志賀原子力発電所 耐震安全性評価結果中間報告書に係る 原子力安全・保安院の評価の受領について

平成21年2月12日
北陸電力株式会社

別紙 「志賀原子力発電所『発電用原子炉施設に関する耐震設計審査指針』の改訂に伴う耐震安全性評価結果 中間報告書」に係る原子力安全・保安院の評価（概要）

図 - 1 敷地周辺の断層・撓曲の位置及び評価長さ (水平方向の例)

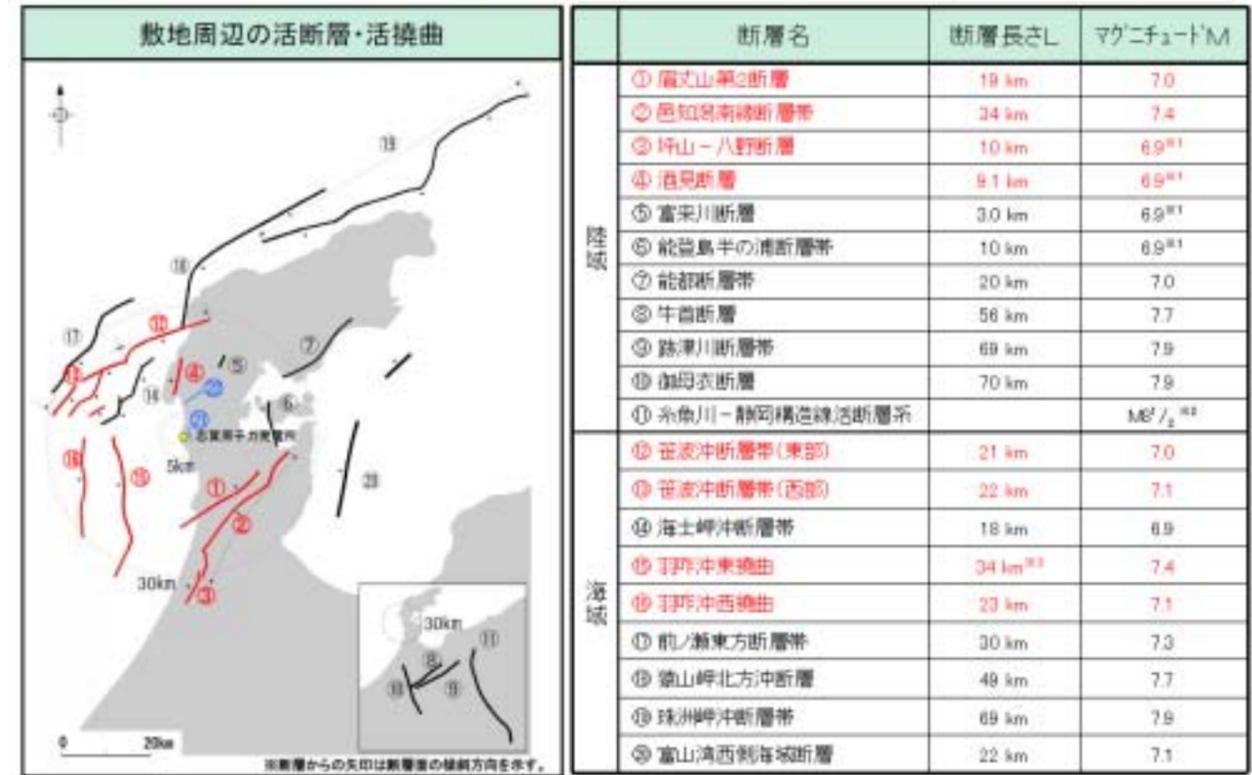
(2) **陸域及び海域の活断層の評価は妥当と判断されました。**

- ・ 邑知潟断層帯について、邑知潟南縁断層帯と坪山 - 八野断層を、断層面の傾斜が異なることから別の断層として評価することは妥当。
- ・ 眉丈山第 2 断層を約 19km、酒見断層を約 9.1km と評価することは妥当。
- ・ 福浦断層、富来川南岸断層を考慮する必要がない古い断層とすることは妥当。
- ・ 笹波沖断層帯（東部）を約 21km、（西部）を約 22km としてそれぞれ評価することは妥当。また、東部と西部をあわせて全長として基準地震動 Ss 策定に考慮したことは妥当。
- ・ 羽咋沖西撓曲を約 23km と評価することは妥当。羽咋沖東撓曲については、念のため約 34km の区間を考慮しても基準地震動の策定に影響を与えないと判断。

①福浦断層*、②富来川南岸断層*
* 耐震設計上考慮すべき活断層として北陸電力により評価されていないが、審議のポイントに挙げた断層

赤字: 審議のポイントに挙げた断層
1) 孤立した短い活断層として評価
2) 地震調査委員会が評価した最大マグニチュードを適用
3) 念のため考慮した区間長さであり、今後、詳細に検討

図 - 2 基準地震動 Ss-1、Ss-2、Ss-3

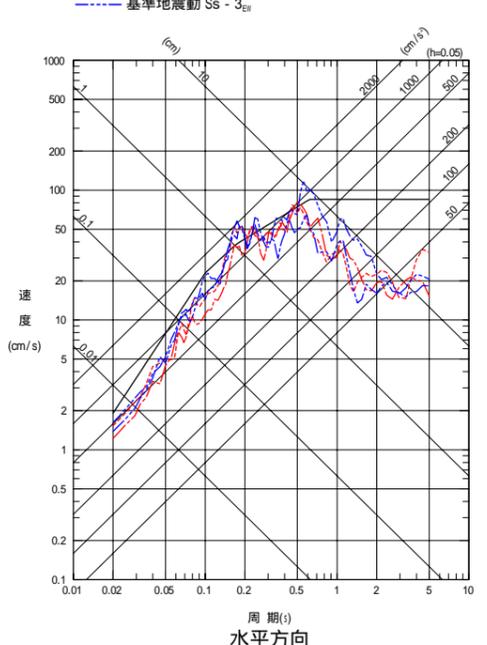
(3) **「震源を特定して策定する地震動」「震源を特定せず策定する地震動」を含め、基準地震動 Ss の策定は妥当と判断されました。**

- ・ 「震源を特定して策定する地震動」として、敷地への影響が最も大きな笹波沖断層帯（全長）による地震を検討用地震としていることは妥当。
- ・ 応答スペクトルによる手法に基づく地震動評価（基準地震動 Ss-1）は、敷地の地下構造特性等が反映された能登半島地震の観測記録を考慮して実施されており妥当。
- ・ 断層モデルを用いた手法に基づく地震動評価（基準地震動 Ss-2 及び Ss-3）は、能登半島地震の知見が適切に考慮されるとともに、敷地の地下構造特性等を考慮して実施されており妥当。
- ・ 「震源を特定せず策定する地震動」は、基準地震動 Ss-1 を下回ることから、基準地震動 Ss-1 で代表されることとしていることは支障ない。

図 - 3 中間報告における評価対象設備 (主要な 7 設備)

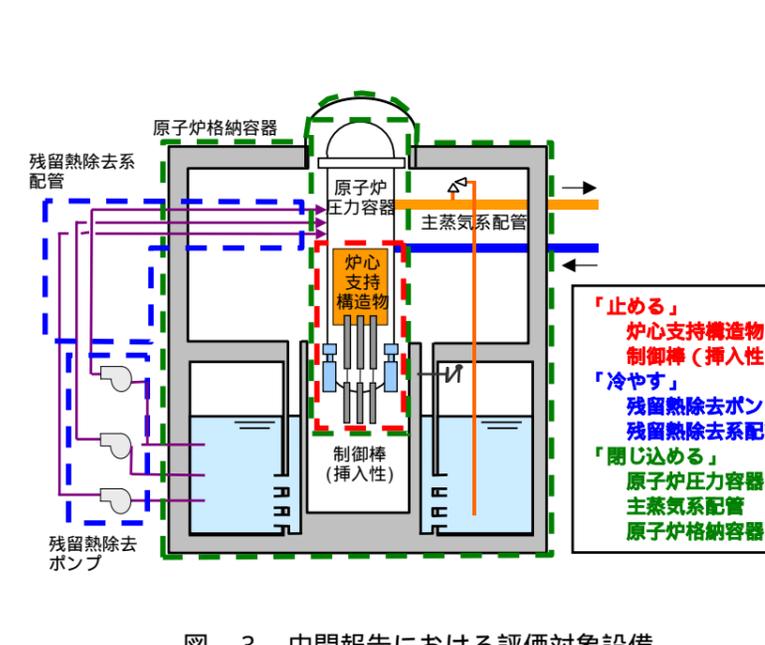
(2) **機器・配管系の耐震安全性評価に用いられた評価手法は妥当**であり、構造強度評価については発生応力が評価基準値以下であること、動的機能維持評価については応答加速度が機能確認済加速度以下であること等から、**2号機の原子炉を「止める」「冷やす」放射性物質を「閉じ込める」に係る安全上重要な機能を有する主要な 7 設備の耐震安全性は確保されると判断されました。**
